SEGUNDA INFORMACIÓN ACLARATORIA
SOLICITADA EN LA NOTA DEIA-DEEIA-AC-0042-2003-2023

ESTUDIO DE IMPACTO AMBIENTAL CATEGORÍA II

**PROYECTO: RESIDENCIAL “BRISAS DE SAN
CRISTÓBAL II (1^aETAPA)”**

OS GRUPO INMOBILIARIO, S.A.

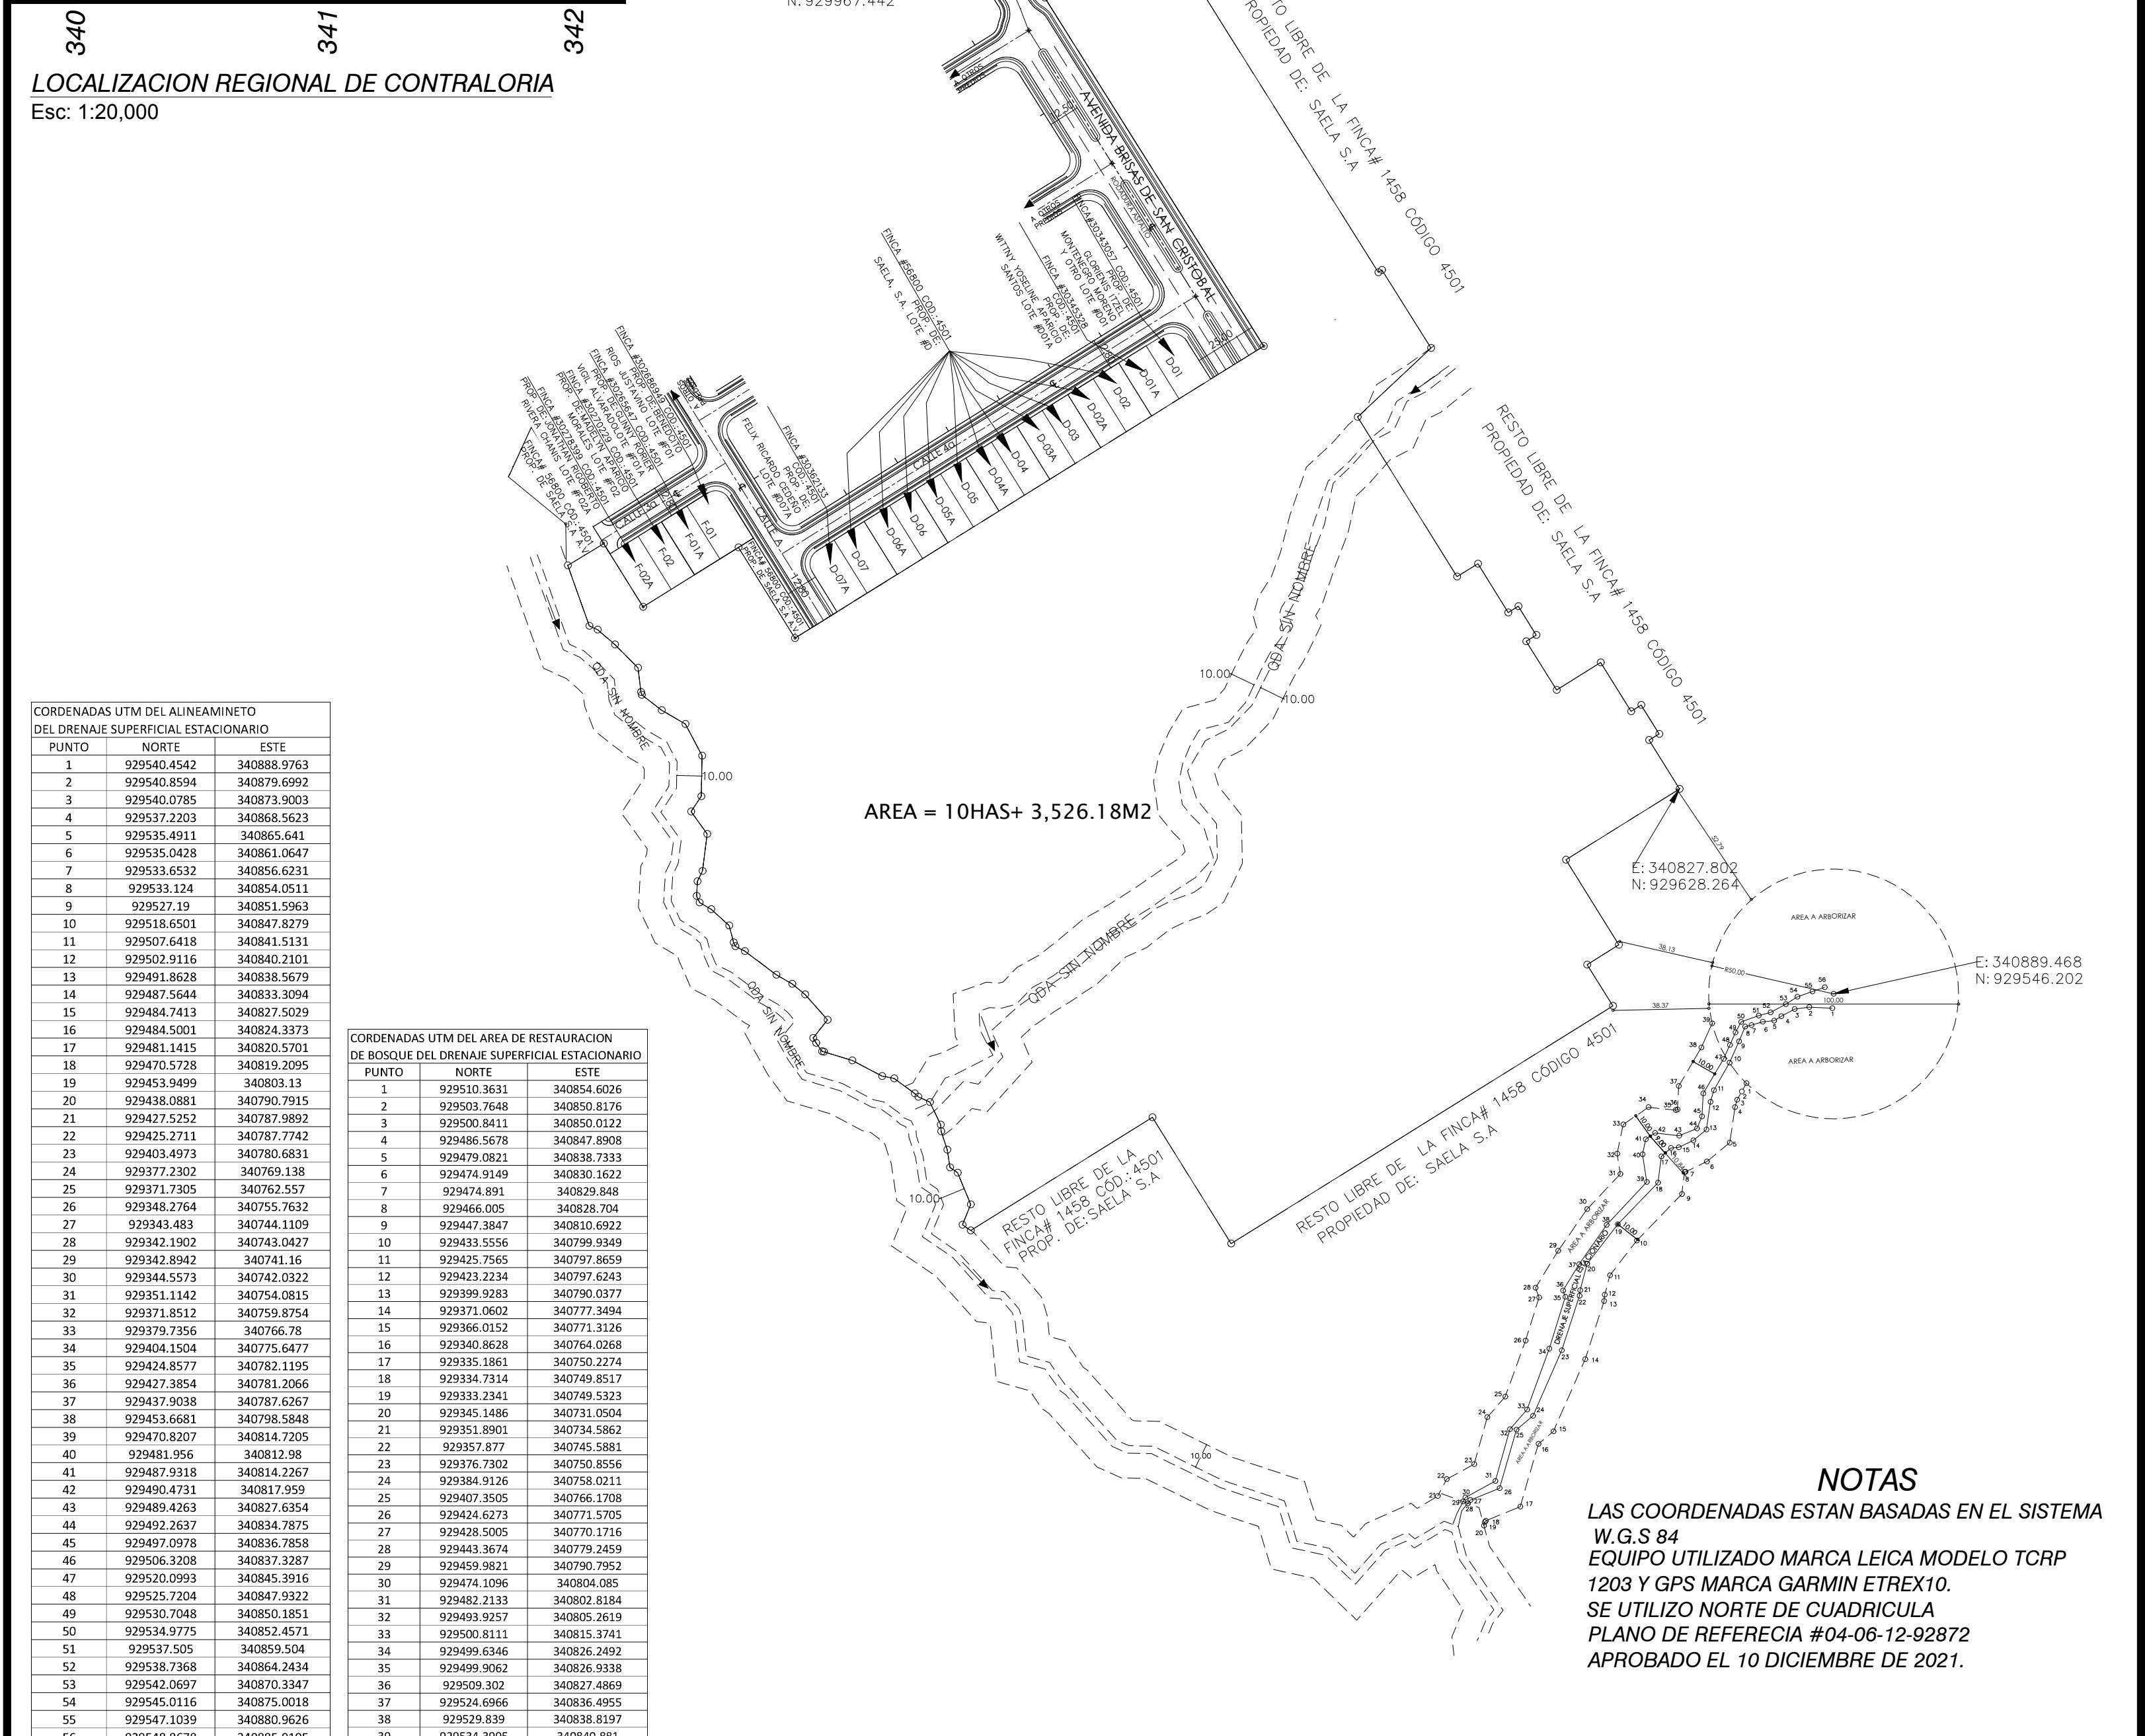
- c. Mapa elaborado por un profesional idóneo donde se muestre el polígono del proyecto y área de protección de la referida fuente hídrica.
 - d. En caso de los márgenes de protección se ubiquen sobre el área a desarrollar presentar:

- d1. Coordenadas UTM del polígono del proyecto donde se excluya el área de protección.
 - d2. Descripción del proyecto con los cambios propuestos.

d.1. Los Márgenes de protección se ubican fuera del proyecto Residencial Brisas de San Cristóbal II (1era Etapa) y se muestran en la parte de anexos plano demostrativo donde se ubica el proyecto y el drenaje estacionario. En consecuencia no se afecta el polígono. Por otro lado al tratarse de un drenaje superficial estacionario, el promotor guardará las consideraciones necesarias, de manera que pueda arborizarse de manera artificial en un radio de 50 metros, al inicio del drenaje en la zona plana como medida de conservación y protección. Es importante aclarar que la zona sufre normalmente incendios en la temporada seca, con lo cual la conservación en esta área es complicada.

d.2. El proyecto propuesto respeta los límites de protección por lo que no se prevén cambios.
